改善箇所説明図

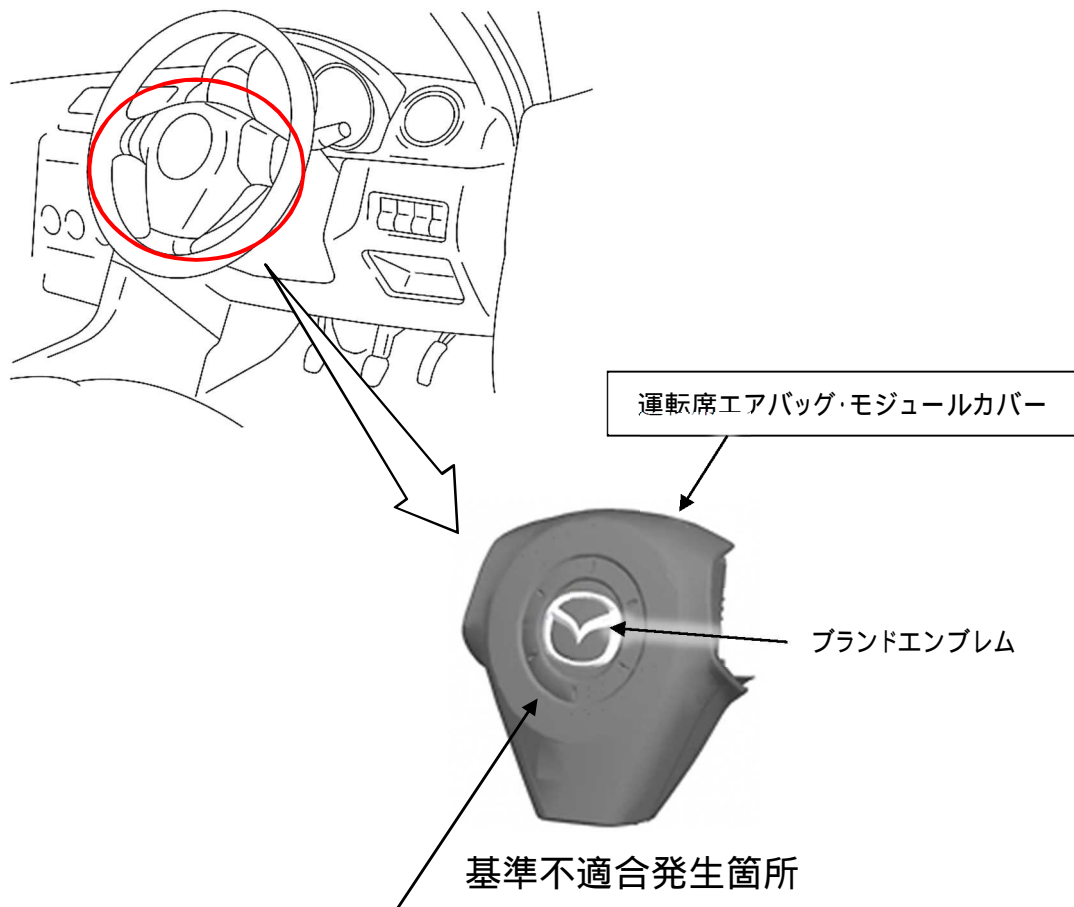
運転席エアバッグにおいて、モジュールカバーのブランドエンブレムの材質が不適切なため、加水分解により劣化することがある。そのため、エアバッグ展開時に破損して飛散し、乗員が負傷するおそれがある。

全車両、運転席エアバッグ・モジュールカバーを対策品と交換する。

識別：左リヤドア・ロアヒンジ取付けボルト（上側）に黄ペンを塗布する。
